RI.271.12.24

WYJAŚNIENIE TREŚCI SPECYFIKACJI WARUNKÓW ZAMÓWIENIA

Dotyczy: przetargu nieograniczonego na realizację zadania pn.: „**Budowa Szkoły Podstawowej w Wiszni Małej ETAP II**”

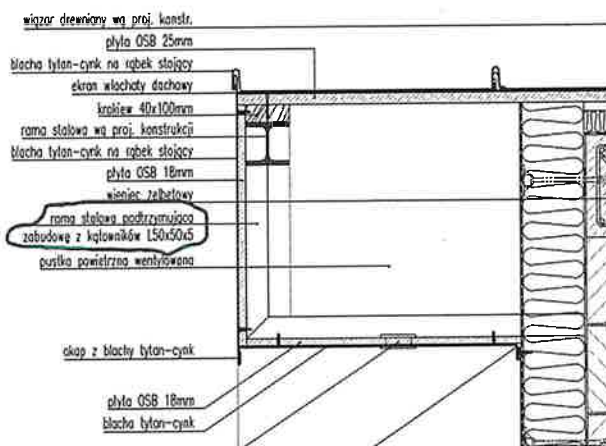
Proszę o rewizję rysunku.

Odpowiedź: Zamawiający informuje, że rysunek konstrukcyjny jest pokazany w miejscu muru.
